第 三 案：「變更臺南市南區細部計畫(公共設施用地專案通盤檢討)案」

本會專案小組初步建議意見彙整

表 1 變更臺南市南區細部計畫 (公共設施用地專案通盤檢討) 案變更內容明細表

專案小組初步建議意見
變更內容示意圖

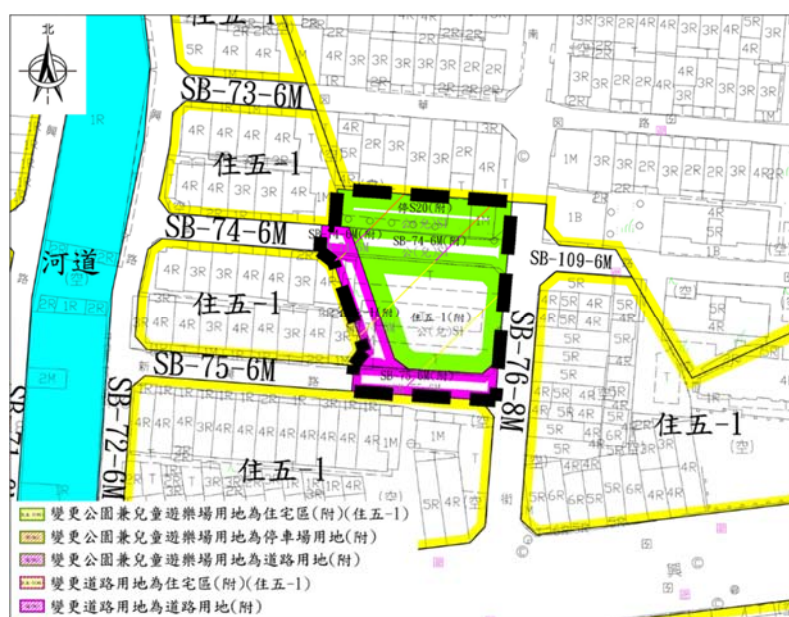
編號	變更位置	變更內容		變更理由	附帶條件或其他說明備註	專案小組初步建議意見
		原計畫	新計畫			
2-3	新興路北側、新興國中東南側，「公兒S1」公園兼兒童遊樂場用地及「SB-74-6M」、「SB-75-6M」計畫道路	「公兒S1」公園兼兒童遊樂場用地 (0.12 公頃) 「SB-74-6M」道路用地 (0.02 公頃) 「SB-74-6M」道路用地 (0.0046 公頃) 「SB-75-6M」道路用地 (0.02 公頃)	「住五-1(附一)」住宅區 (0.07 公頃) 「停S20(附一)」停車場用地 (0.03 公頃) 「SB-74-6M(附一)」道路用地 (0.02 公頃) 「住五-1(附一)」住宅區 (0.02 公頃) 「SB-74-6M(附一)」道路用地 (0.0046 公頃) 「SB-75-6M(附一)」道路用地 (0.02 公頃) 附帶條件一： 以市地重劃方式開發。	1. 為解決公共設施保留地長年未徵收問題，配合中央政策辦理公共設施專案通盤檢討。 2. 配合主要計畫變更內容，劃設細部計畫公共設施。 3. 經檢討對於無使用需求的學校用地，及公兒用地予以變更為住宅區，並併同鄰近道路用地及綠地，以跨區整體開發、集中留設公共設施方式，促進地區發展與維護環境品質。 4. 公兒S42西側與現有建成區夾雜畸零狹長住宅區，因鄰地已建築開發住宅使用，鹽埕段270-4地號無法做適當有效利用，且與公兒用地同地主，故參採地主之前陳情意見併入公兒用地變更，並納入跨區重劃範圍。 5. 公兒S7範圍內公有土地，依公地公用原則應保留為公兒用地，對於無徵收使用需求的私有土地，予以檢討解編配合鄰近分區變更為附帶條件住宅區；為土地使用方整考量，併修正檢討公兒用地範圍平整性。 6. 公兒S54範圍內公有土地，依公地公用原則應保留為公兒用地，對於無徵收使用需求的私有土地，予以檢討解編配合鄰近分區變更為附帶條件住宅區。 3. 依道路檢討原則（道B-2具有配地及工程接管需求），公兒S1南側SB-75-6M鄰接變更範圍之路段，應新增納入跨區重劃範圍；西側SB-74-6M鄰接變更範圍之路段，納入跨區重劃範圍；東側SB-76-8M尊南街為已開闢之市有地，不予納入跨區重劃範圍。	附帶條件一： 應以跨區市地重劃方式辦理整體開發。 1. 變更案第2-1案至第2-9案應以跨區市地重劃方式辦理整體開發。 2. 於內政部或本市都委會審議通過後，應依平均地權條例相關規定，先行擬具市地重劃計畫書，送經市地重劃主管機關審核通過後，再檢具變更計畫書、圖報請核定後實施。	修正後通過。 修正內容及理由： 1. 依道路檢討原則（道B-2具有配地及工程接管需求），公兒S1南側SB-75-6M鄰接變更範圍之路段，應新增納入跨區重劃範圍；西側SB-74-6M鄰接變更範圍之路段，同意公展內容納入跨區重劃範圍；東側SB-76-8M尊南街為已開闢之市有地，不予納入跨區重劃範圍。 2. 餘照公开展覽內容通過。

專案小組初步建議意見變更內容示意圖

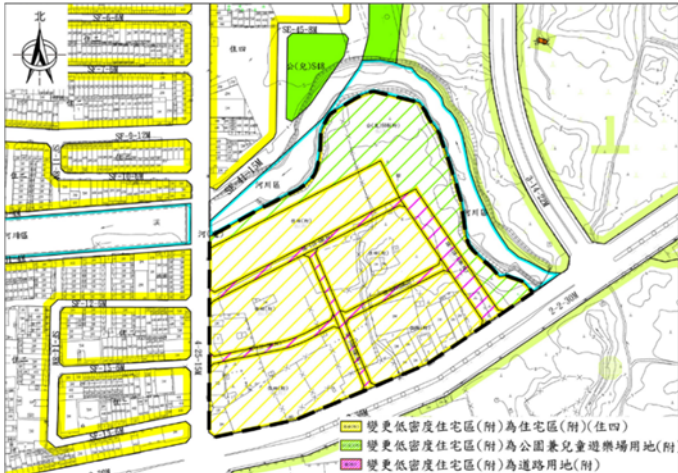
編號	變更位置	變更內容		變更理由	附帶條件或其他說明備註	專案小組初步建議意見
		原計畫	新計畫			
3-1	省躬三街東側、灣裡路西側，「公兒 S37」公園兼兒童遊樂場用地	「公兒 S37」公園兼兒童遊樂場用地 (0.42 公頃)	「住三(附)」住宅區 (0.20 公頃) 「公兒 S37(附)」公園兼兒童遊樂場用地 (0.22 公頃)	1. 公兒 S37 與公兒 S38 原係 74 年 3 月「擬定臺南市喜樹、灣裡地區細部計畫案」劃設公兒十一、公兒十二用地，30 餘年未取得影響地主權益。為解決公共設施保留地長年未徵收問題，配合中央政策辦理公共設施專案通盤檢討。 2. 經檢討對於無使用需求的公兒用地併同鄰近道路用地，以跨區整體開發、集中留設公共設施方式，促進地區發展與維護環境品質。	附帶條件： 應以跨區市地重劃方式辦理整體開發。	配合人民陳情意見（編號南區逾人 8），本變更案刪除，同意維持原計畫公兒用地，續由工務局視地區發展及財源辦理徵購取得。 理由： 1. 經查公兒 S37 範圍內土地所有權人共 9 位，除市有地外，私有地主 8 位，經二天府（崇德堂）代表出席 109.8.28 小組會議說明案情，並於會後表示，陳情書署名 7 位，1551-2 地號（16 m ² ）地主葉○○已歿，由兒子葉○○代簽，餘 1540-3 地號（30 m ² ）地主馮○○於事後補附同意徵收意見。 2. 考量本案已取得範圍內全部私有地主陳情維持公兒用地徵收意見，故同意維持原計畫，續由工務局視地區發展及財源辦理徵購取得。
3-2 2-9	明興路東側、明興路 1181 巷北側，「公兒 S38」公園兼兒童遊樂場用地及部分「SC-152-8M」計畫道路、「SC-234-4M」計畫道路人行步道用地	「公兒 S38」公園兼兒童遊樂場用地 (0.31 公頃) 「SC-152-8M」計畫道路用地 (0.04 公頃) 「SC-234-4M」計畫道路用地 (0.03 公頃)	「住三(附)(附一)」住宅區 (0.31 公頃) (0.30 公頃) 廣場用地 (兼供道路使用) (0.01 公頃) 「SC-152-8M」計畫道路用地 (0.04 公頃) 「SC-234-4M」計畫道路用地 (0.03 公頃) 廣場用地 (兼供道路使用) (0.03 公頃) 附帶條件一：以市地重劃方式開發。	1. 公兒 S37 與公兒 S38 原係 74 年 3 月「擬定臺南市喜樹、灣裡地區細部計畫案」劃設公兒十一、公兒十二用地，30 餘年未取得影響地主權益。為解決公共設施保留地長年未徵收問題，配合中央政策辦理公共設施專案通盤檢討。 2. 經檢討對於無使用需求的公兒用地併同鄰近道路用地，以跨區整體開發、集中留設公共設施方式，促進地區發展與維護環境品質。 3. 考量 4M 人行步道不符合通行需要，故調整變更為 6M 廣場用地（兼供道路使用）。 4. 公兒 S38 東側 SC-152-8M 及北側 SC-234-4M 人行步道，依道路檢討原則（道 B-2 配地及工程接短需求），同意納入跨區重劃範圍；南側及西側為已開闢明興路公有土地，不予納入跨區重劃範圍。	附帶條件： 應以跨區市地重劃方式辦理整體開發。 1. 變更案第 2-1 案至第 2-9 案應以跨區市地重劃方式辦理整體開發。 2. 於內政部或本市都委會審議通過後應依平均地權條例相關規定，先行擬具市地重劃計畫書，送經市地重劃主管機關審核通過後，再檢具變更計畫書、圖報請核定後實施。	修正後通過。 修正內容及理由： 1. SC-234-4M 原計畫為人行步道用地，應予更正；另考量 4M 道路不符合通行需要，故調整變更為 6M 廣場用地（兼供道路使用）。 2. 公兒 S38 東側 SC-152-8M 及北側 SC-234-4M 人行步道，依道路檢討原則（道 B-2 配地及工程接短需求），同意納入跨區重劃範圍；南側及西側為已開闢明興路公有土地，不予納入跨區重劃範圍。 3. 餘照公開展覽內容通過。
